RESOLUCIÓN No. **== 1605**
17 JUN 2028

**"POR LA CUAL SE NIEGA UNA RENOVACIÓN Y TRASPASO DE UN PERMISO DE
CONCESIÓN DE AGUAS SUPERFICIALES Y SE DICTAN OTRAS DISPOSICIONES"**

La Dirección Territorial Norte de la CAM, realizó visita técnica de inspección el 06 de febrero de 2026, para la solicitud de Renovación y Traspaso del Permiso de Concesión de Aguas Superficiales otorgado por medio de la Resolución 2377 del 07 de octubre de 2015, sobre la fuente hídrica Quebrada Bateas, para ser destinado a uso piscícola, en beneficio del predio denominado "LOTE SANTA ISABELLA", registrado con la matrícula inmobiliaria 200-243093, ubicado en la Vereda Mesa Redonda, jurisdicción del municipio de Villavieja, en el departamento del Huila, por la cual se emitió el Informe de Visita y Concepto Técnico 1930 del 25 de mayo de 2026. En el momento de la visita y durante la elaboración del presente informe no se presentó ninguna oposición, por lo cual se procedió a emitir el Concepto Técnico mencionado en el cual quedó evidenciado lo siguiente:

Imagen 1. Mapa de localización infraestructura piscícola en funcionamiento y proyectada.

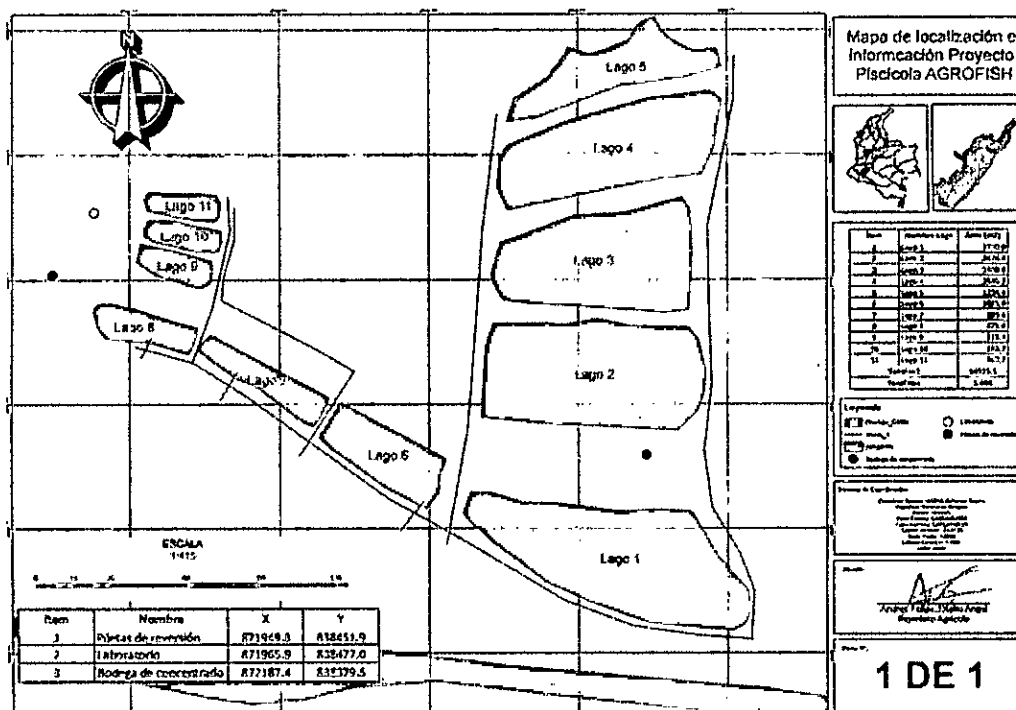
De acuerdo con la superposición cartográfica realizada, dicho drenaje sencillo se ubica dentro de la zona operativa del proyecto piscícola, evidenciándose un traslape entre la ronda hídrica asociada al drenaje y parte de la infraestructura piscícola, específicamente con los lagos identificados como 2, 3, 7, 8, 9 y 10.

En consideración a lo anterior, las estructuras piscícolas que actualmente se superponen o se encuentran dentro de la zona de protección del drenaje identificado, correspondientes a los lagos 2, 3, 7, 8, 9 y 10, deberán abstenerse de operar o, en su defecto, ser reubicadas, de manera que se garantice la recuperación y protección del drenaje sencillo y de su respectiva ronda hídrica, evitando la ocupación o intervención de dichas áreas de protección.

6. Allegar información técnica que permita aclarar la condición actual del drenaje sencillo identificado en las planchas cartográficas del Instituto Geográfico Agustín Codazzi – IGAC a escala 1:25.000, el cual presenta traslape con parte de la infraestructura piscícola del proyecto, indicando si este ha sido objeto de modificación, canalización, intervención o alteración derivada de las actividades de adecuación del terreno.

7. En caso de confirmarse la existencia del drenaje identificado, deberá presentarse la **delimitación técnica de su ronda hídrica**, así como el **ajuste de la infraestructura piscícola**, de tal manera que se garantice el respeto y protección de las áreas de ronda hídrica conforme a la normatividad ambiental vigente.

Imagen 17 y 18. Fosa de mortalidad

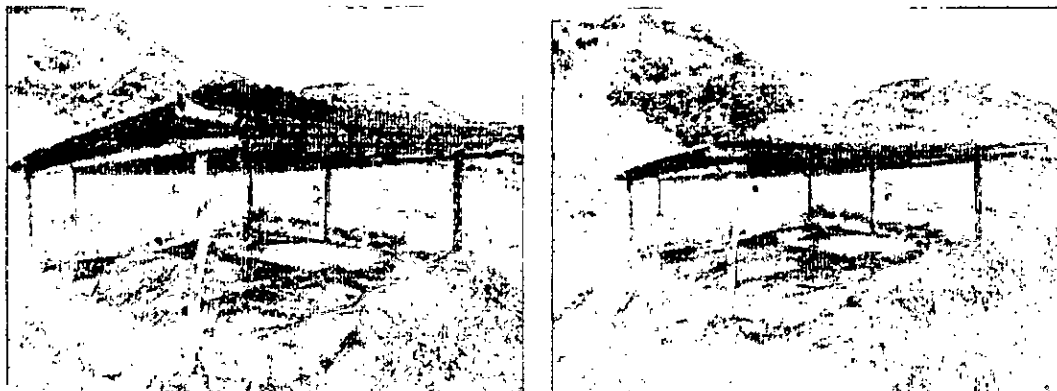
El área presenta un cerramiento perimetral mediante alambre de púas, sin embargo, dicho cerramiento no constituye un aislamiento completamente hermético del sitio. En el interior se observa una excavación en el terreno, recubierta con material plástico aparentemente utilizado como sistema de impermeabilización, con dimensiones superficiales estimadas visualmente cercanas a 2,5 a 3,0 m de largo y entre 2,0 y 2,5 m de ancho.

Durante la inspección se evidenció que la cobertura plástica superior presenta zonas de hundimiento asociadas a la acumulación de agua lluvia, lo cual sugiere posibles filtraciones o ingreso de escorrentía superficial al interior de la fosa. De igual manera, se observa que el sistema no se encuentra completamente sellado en sus laterales, debido a que únicamente se dispone de alambre como elemento de contención, lo cual podría permitir el ingreso de aguas lluvias, escorrentía superficial o el acceso de fauna.

Las condiciones observadas podrían comprometer la adecuada disposición y aislamiento del material orgánico, por lo que el proyecto piscícola AGROFISH GROUP S.A.S, deberá realizar la fosa conforme al instructivo de referencia para atender la mortalidad y mortandad de peces I-CAM-043 Versión 1.
